SI2019-010

Concerne i set 8DB 355 013-301 (T1696) à 8DB 355 025-351 (T2635) / 8DB 355 025-361 (T2634) / 8DB 355 025-371 (T2637)

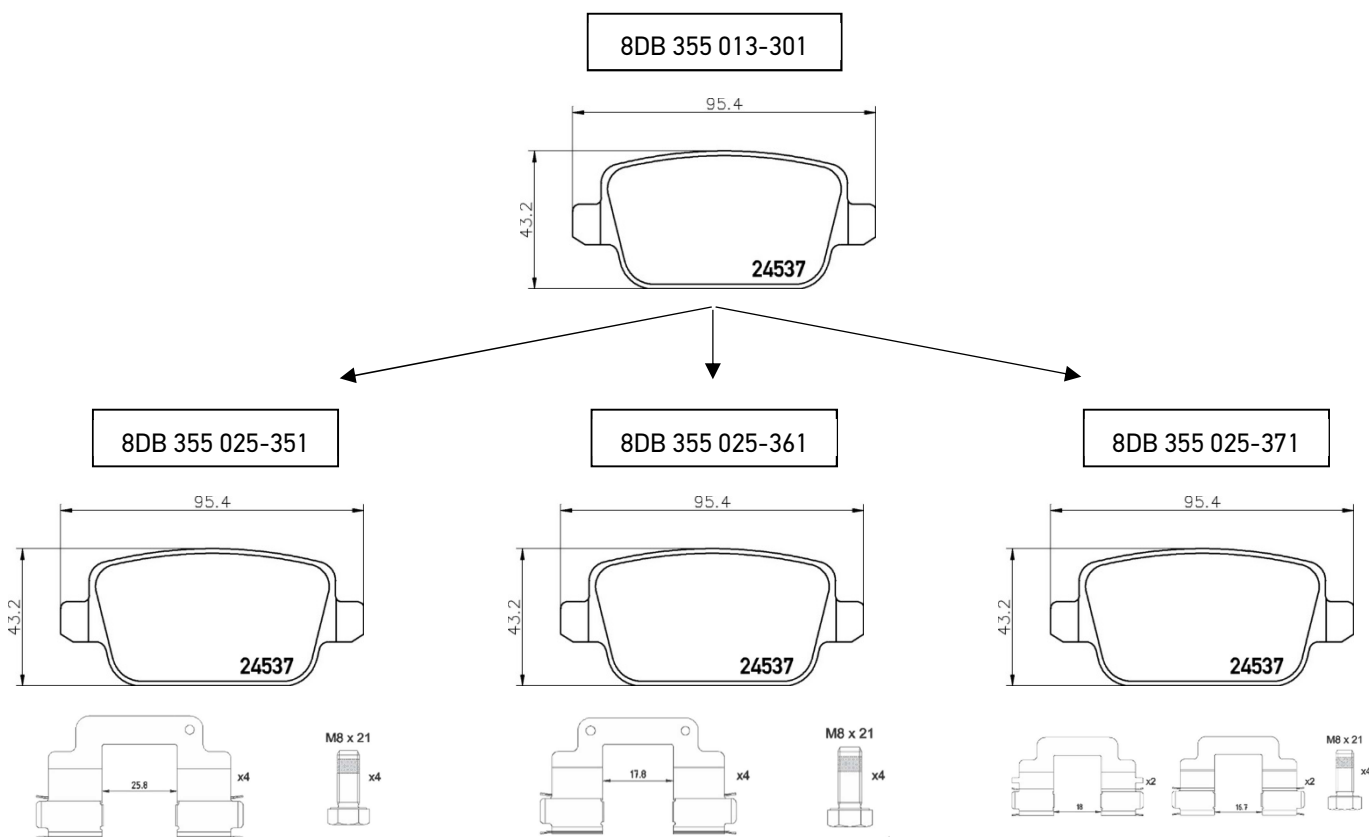
Per ottimizzare le specifiche del prodotto per il set di pastiglie freno 8DB 355 013-301 e per sottolineare l'approccio OE si è deciso di aggiungere kit di accessori al set.

A seconda delle specifiche del veicolo sono necessari kit di accessori diversi. Per soddisfare tali esigenze, il set 8DB 355 013-301 è stato suddiviso in tre codici prodotto diversi, in modo che i clienti possano scegliere facilmente il codice giusto per le loro esigenze.

Il 8DB 355 013-301 sarà sostituito dal 8DB 355 025-351 (incl. spessori scorrevoli con distanza 25,8 mm), dal 8DB 355 025-361 (incl. spessori scorrevoli con distanza 17,8 mm) e dal 8DB 355 025-371 (incl. spessori scorrevoli con distanza 18,0 e 16,7 mm). Si prega di vedere le differenze nelle immagini qui sotto.
